改善箇所説明図

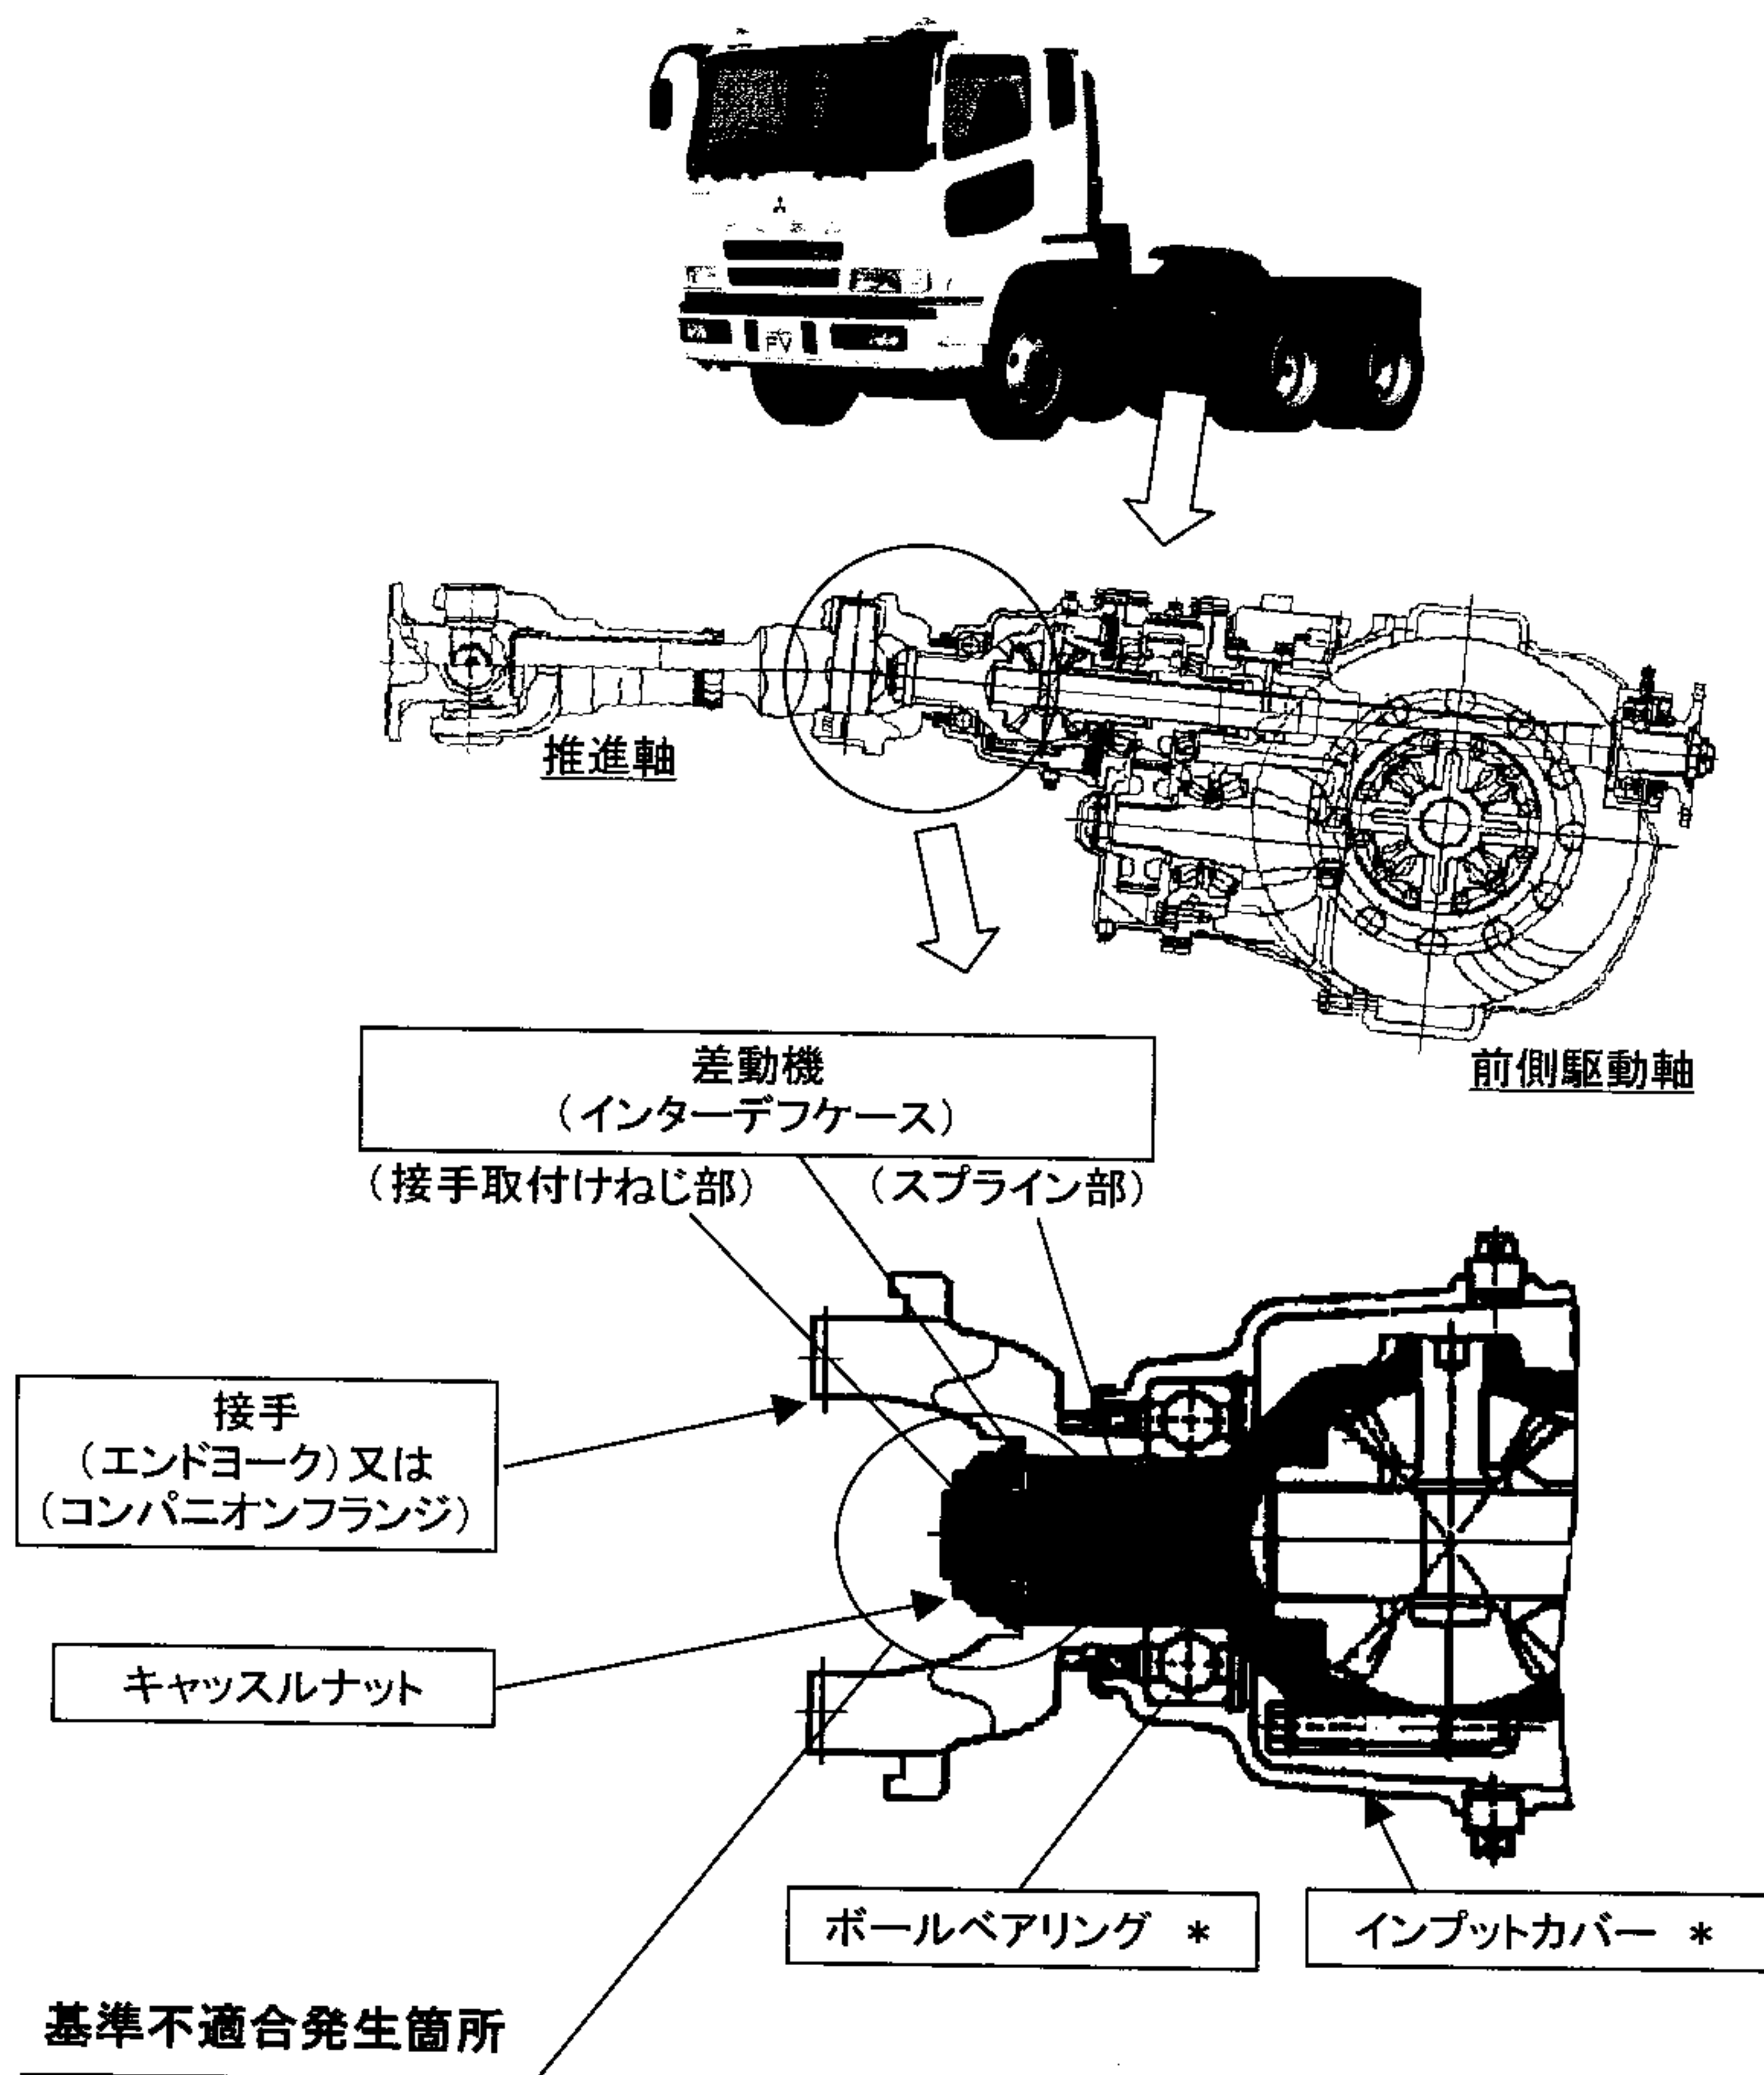
後2軸駆動車の前側駆動軸差動機（インターデフケース）において、
 ①リコールによる改善措置の指示が不適切なため、推進軸接手との嵌合いスプライン部に摩耗が残ったままのものがあり、キャスルナットにゆるみが生じるものがある。
 ②接手取付け部ねじ強度が不十分なため、推進軸取付け角度が大きくなるとねじ部への入力がかかる場合、当該ねじ部が折損するものがある。
 そのため、そのままの状態で使用を続けると接手が抜け出し、最悪の場合、推進軸が脱落して走行不能となるおそれがある。

全車両、インターデフケースを対策品と交換する。

なお、対策品の供給に時間を要するため、当面の暫定措置として、インターデフケースの取り付け状態を点検し、異常のあるものは対策品と交換する。異常のないものは後日対策品と交換する。
